排水施設の設計が適切でなかったもの (1件 不当と認める国庫補助金 3,020,957 円)

この交付金事業は、重要港湾である福山港において、雨水等を十分排水できず降雨時に冠水するなどして車両の通行に支障が生じていた臨港道路の排水施設の改修等を広島県が実施したものである。

(参考図1)

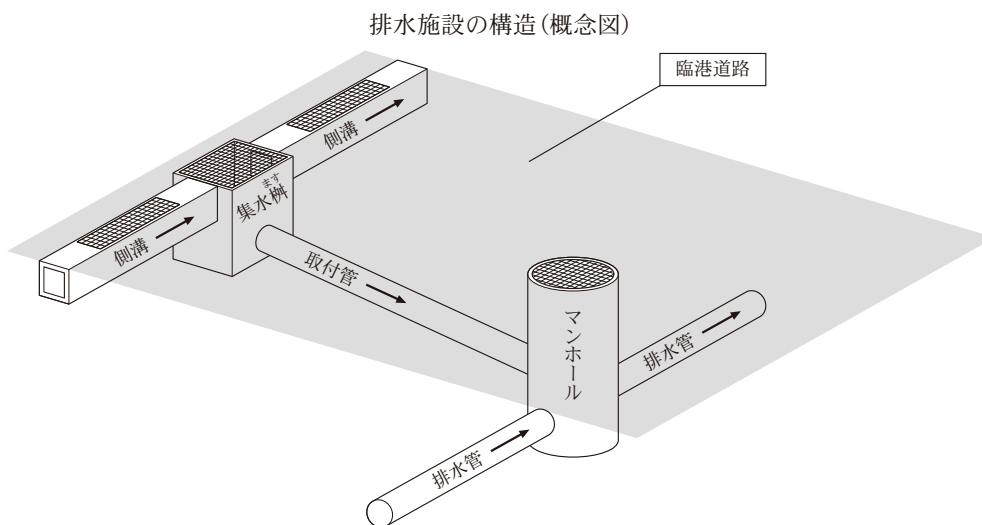
本件排水施設は、路面の雨水等を排水する側溝、雨水等を海に流下させる排水管、側溝と排水管とを接続する取付管等から構成されている(参考図1参照)。

(参考図2)

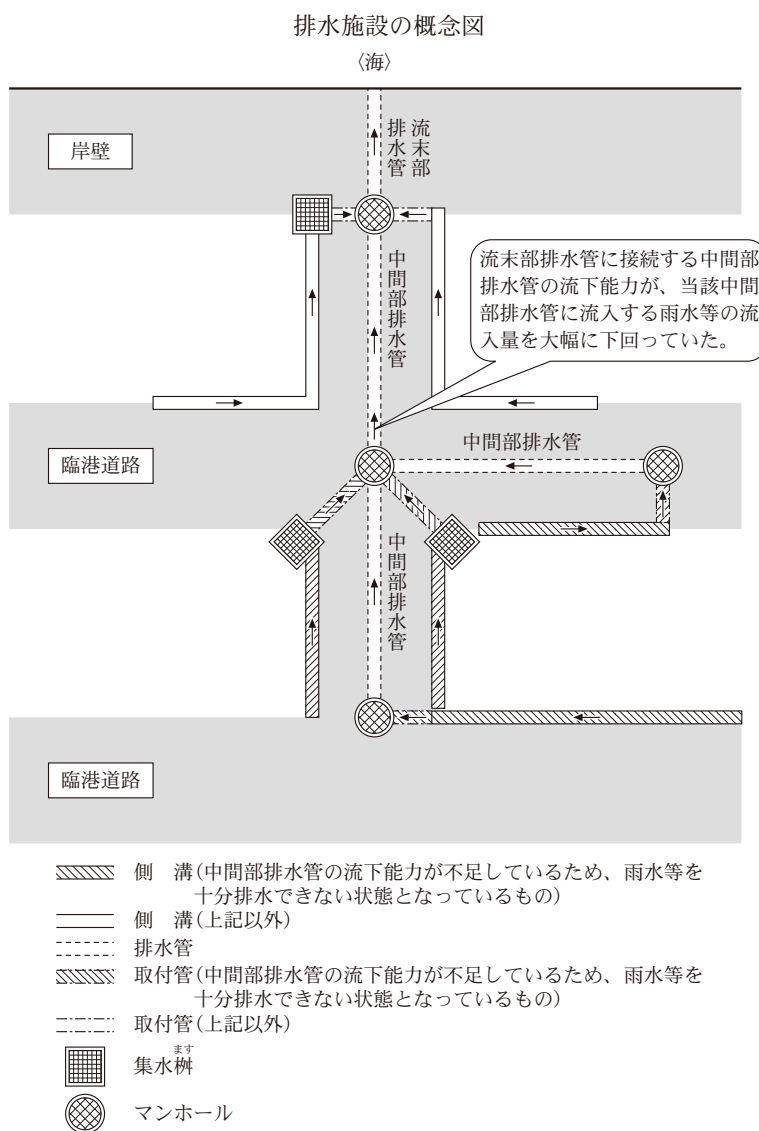
しかし、同県は、雨水等を流末部排水管に流下させる排水管(以下「中間部排水管」という。)については、既存の中間部排水管をそのまま利用することとしていて、流下能力に係る照査を行っていなかった。

そこで、中間部排水管の流下能力に係る照査を行ったところ、本件工事において改修した流末部排水管に接続する中間部排水管については、雨水等の流入量が $0.140\text{m}^3/\text{s}$ であるのに対して、流下能力は $0.024\text{m}^3/\text{s}$ となっていて、流下能力が雨水等の流入量を大幅に下回っており、本件排水施設は、中間部排水管が所要の流下能力を有していなかった(参考図2参照)。このため、中間部排水管に雨水等を流下させる設計となっている側溝及び取付管は、雨水等を十分排水することができない状況となっていた。

したがって、本件排水施設のうち、上記に係る側溝延長計209.9m、取付管延長計21.8m等(これらに係る工事費相当額9,062,904円)は、雨水等を所要の流下能力を有していない中間部排水管に流入させることとした設計が適切でなかったため、雨水等を十分排水できない状態となっていて、工事の目的を達しておらず、これらに係る交付金相当額3,020,957円が不当と認められる。
